## 参考資料4

## 審査専門委員への個別意見聴取結果

## 参考資料4 別添

## 遠藤委員からの事前提示ペーパーに対する返答

## B：集水ピットの構造図

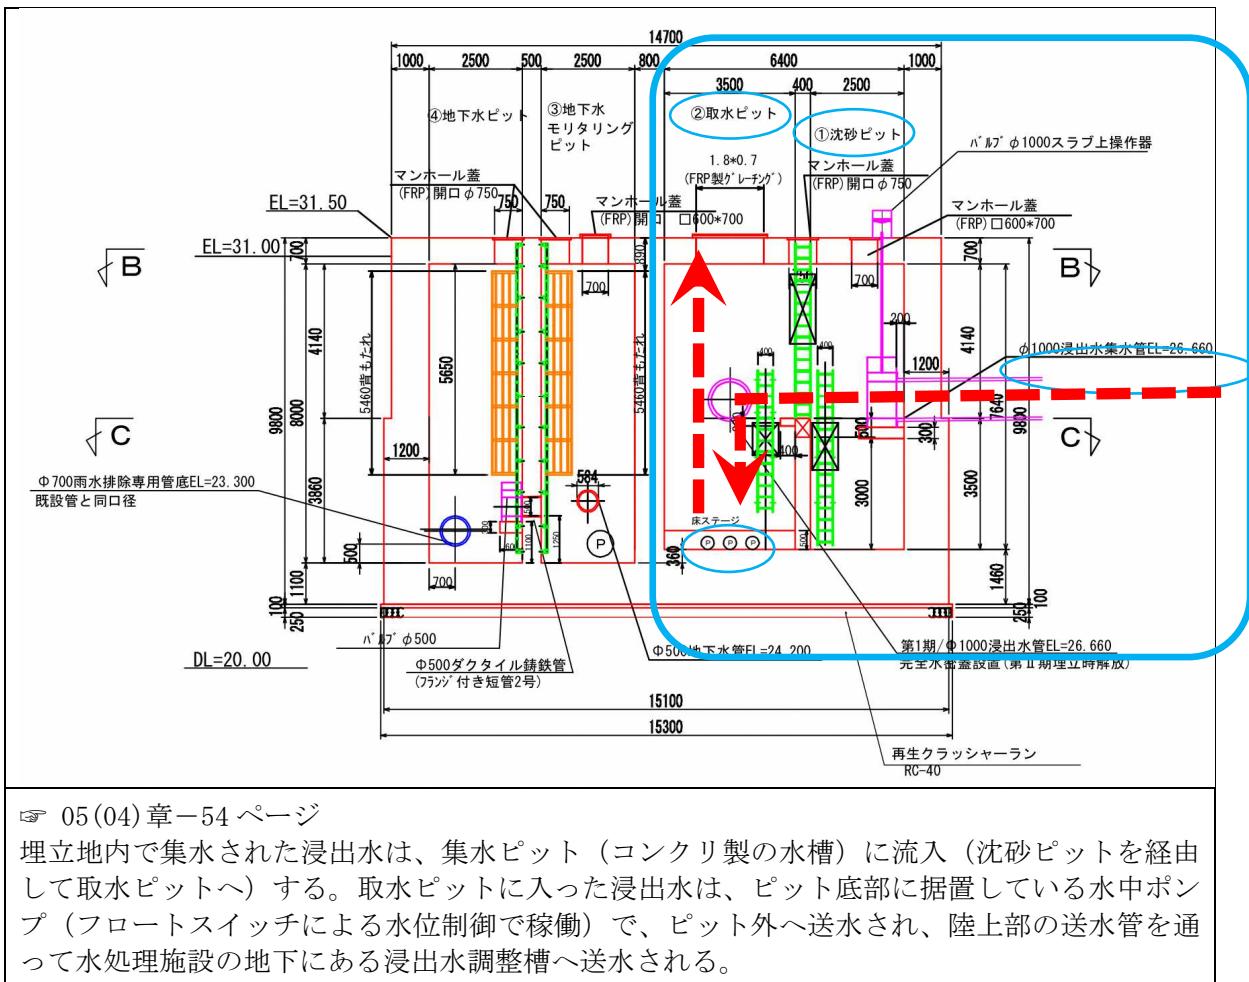
Q1. 吸水人孔（＝集水ピット）によって浸出水を排出する事と思いますが、受入品目等によってはカルシウムスケールが形成され、設計時の集排水能力を満足しなくなる可能性もあると思いますが、何か事前に考慮して設計されておりますでしょうか。

- 埋立廃棄物は、燃え殻（産廃炉生成物）が多くを占める搬入計画であるため、浸出水中のカルシウム濃度（塩化水素ガス除去設備での反応薬剤である消石灰添加に伴う塩化カルシウム由来）は概して高く、酸化されやすい環境で空気中の炭酸ガスとの反応等により、浸出水送水経路で炭酸カルシウムスケールが発生することは既に想定している事項です。
- 浸出水の流入経路（送水フロー）は①→⑤のとおりです。
  - ①：浸出水集排水管 →②：集水ピット（埋立地内・遮水工の外側） →③：送水管（陸上部）
  - ④：浸出水調整槽（水処理施設の地下） →⑤：水処理施設
- 事前策として最も肝要なことは、原水モニタリングと認識しており、スケール生成条件（pHもしくはランゲリア指数、及びCaイオン濃度、塩化物イオン濃度など）を定期的に監視することと考え、励行していきます。
- 経路のうち、②～④に当たるポンプ部位（羽根車など）、配管、調整槽（予備エアレーション）では、条件が合致すれば容易にスケールが発生します。このため、ポンプの交換（定格能力低下を判断基準）、管材の交換、槽内の清掃などの人的メンテナンスを図ることとしています。
- ⑤：水処理施設では、ライムソーダ法によるカルシウム除去工程を備えており、水処理次工程以降のスケール障害を未然に防ぐこととしています。
- ①：浸出水集排水管については、設計諸元およびこれまでの知見を踏まえると、基本的にはスケーリングによる弊害・管の閉塞等の障害が発現する可能性は低いものと考えています。

以下に、A：浸出水集排水管、B：集水ピットの構造図を示します。

⇒ AとBの図面で示したとおり、集水管の径の大きさ、流路の形状、送水ポンプの設置位置等を考えると、集水ピットとの接合部～送水ポンプの間において、スケーリングによる弊害・管の閉塞等の障害が発現する可能性は低いものと考えています。念のため、日々の浸出水送水ポンプの稼働状況の確認によってスケール障害発現の兆候を把握しつつ、必要に応じて、管内のカメラ観測を実施して、スケール発生の対策を講じていきたいと考えます。

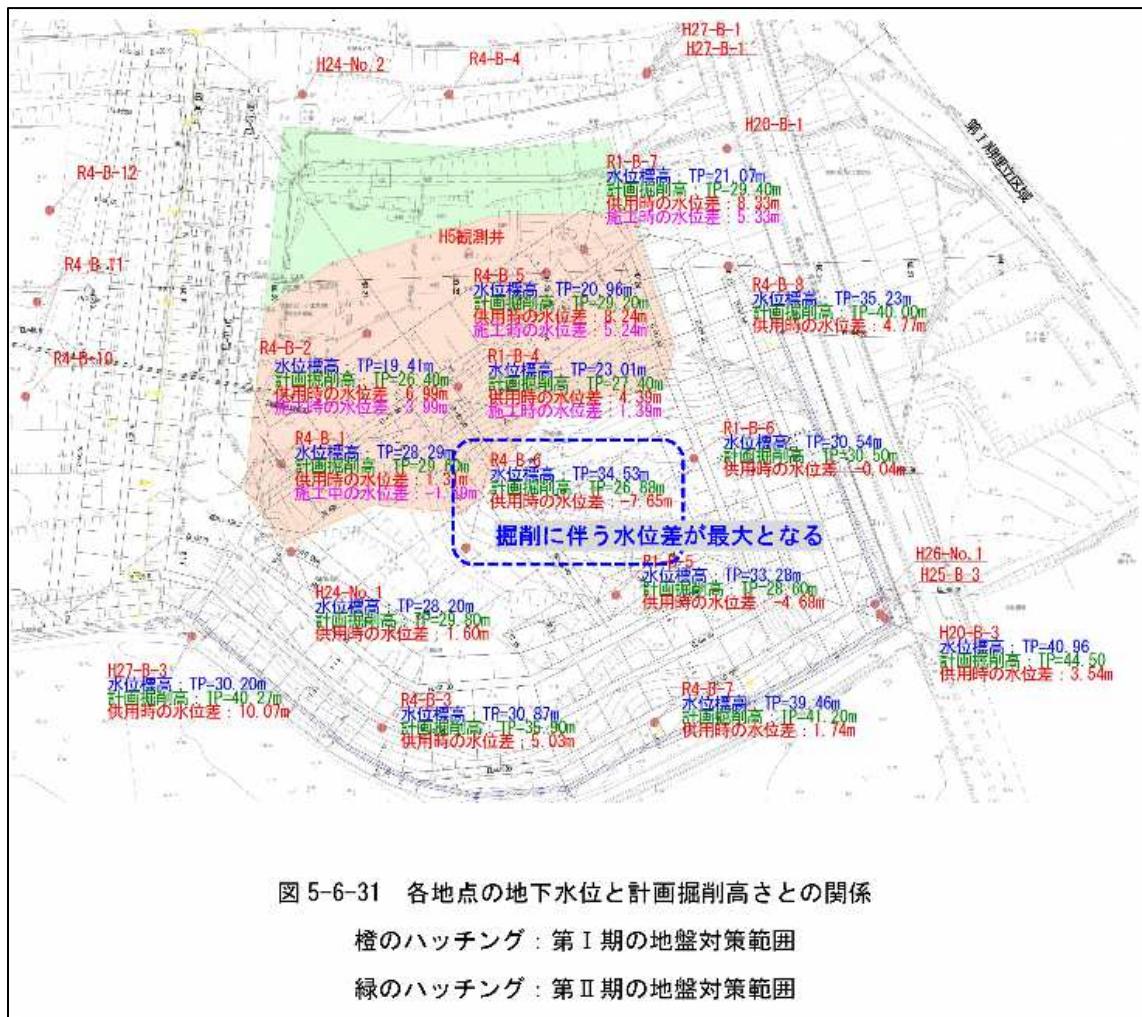
Q2. ゲリラ豪雨に対する対策の具体的な数値、例えば 7000 m<sup>3</sup> の原水槽で近年のゲリラ豪雨に対応しているという計算を示して頂けますでしょうか。

- ・処分場の適正管理におけるリスク要因として、ゲリラ豪雨=近年散見される「短時間・大量降雨型」の雨を想定しています。
- ・具体的には下表に示した区分A・Bにより大雨リスクについて対処できるよう設計しています。

大雨に対するリスク回避設計の考え方	設計に用いた雨量データ、設計計算の考え方 ⇒ 結論まとめ
A	50 年降雨強度確率の降雨量に基づいた場内の雨水集排水システム等についての設計	設計雨量強度：147 mm/時間（50 年降雨強度確率） 発生雨水量を想定して、場内雨水排水路や送水管が適正に水を流下させる能力があるかどうかを計算。 ⇒ 適正に流下できる流路構造を設計した。
B	直近・45 年間における最大降雨量（年間・月間）を記録した年の降雨量データに基づいた浸出水調整槽の容量計算のための水収支の設計	年間最大降水量：2,292 mm/年（平成元年） 月間最大降水量：557 mm/月（平成 30 年） これらの年の毎日降雨データを使って検証 70m <sup>3</sup> /日の水処理能力で、浸出水処理が滞留し処理不可能となるない十分な浸出水調整容量を有しているかの水収支を計算 ⇒ 7,480m <sup>3</sup> 以上の容量があれば適切に対処できる。

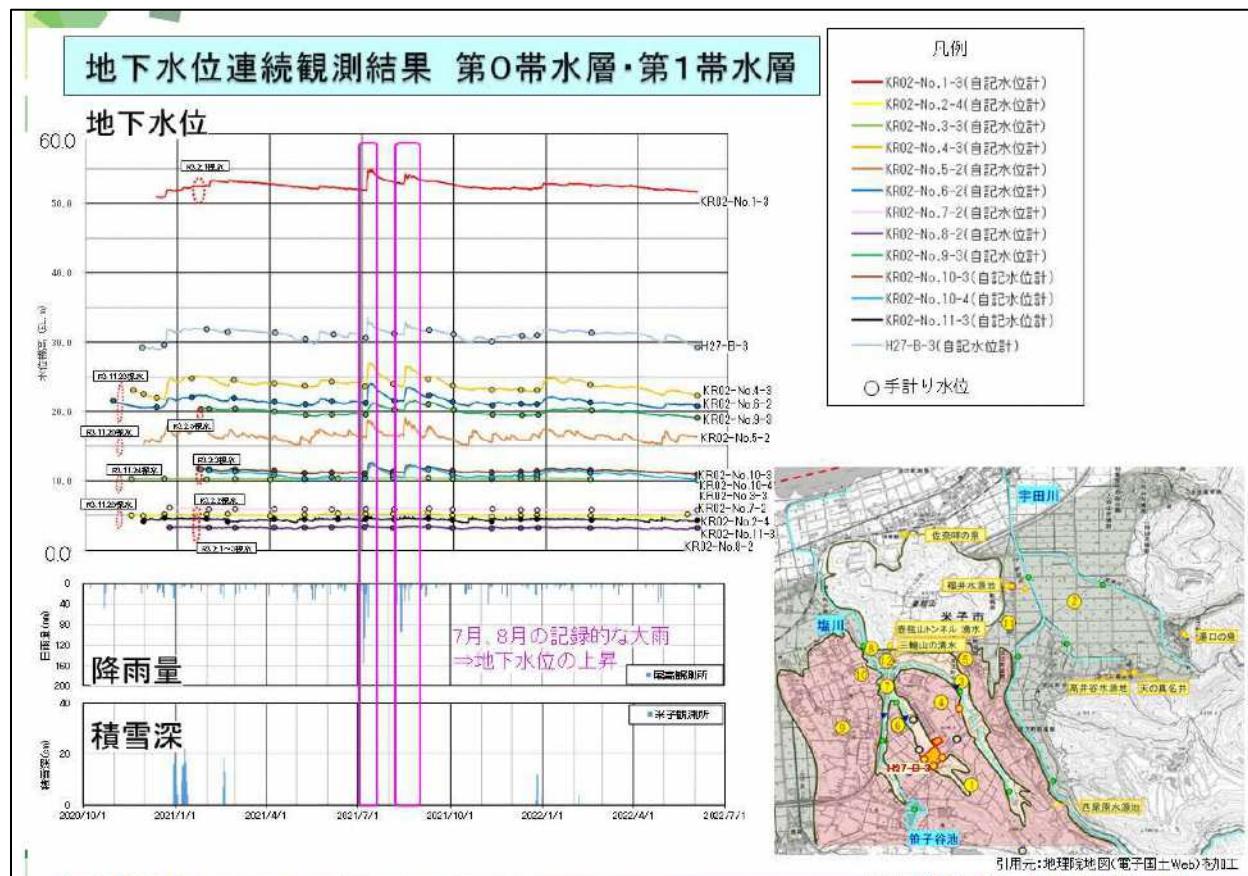
Q3. 周辺の地下水位はどの程度でしょうか。処分場の建設時の揚圧や将来的な地下水集排水管から排出される水量等に関係するための質問です。季節変動込みの情報があればお示し下さい。

- 地下水の想定水位データは、生活環境影響調査書（☞ 17章5-6-62ページ・図5-6-31）で説明しています。（埋立地造成における最大掘削深度は、TP：26.4mであり、多くの地点で掘削底面高>水位標高となる。ただし、ごく一部の箇所では逆となる箇所も存在する。（=R4-B-6（最大差地点）：掘削底面：TP26.88mに対して、水位標高：34.53m（差：-7.65m））
- 一部の井戸で、9か月連続の観測データはあるものの、これにより季節変動に言及できるまでのレベルではないため季節変動込みのデータとは言い難い状況です。（☞ 17章5-6-55ページ・図5-6-29）

- ・ただ、県の地下水等調査会が実施・公表した計画地周辺の1年間以上の連続観測データがあり、この地域においては、季節変動は少ないとの委員コメントがありました。
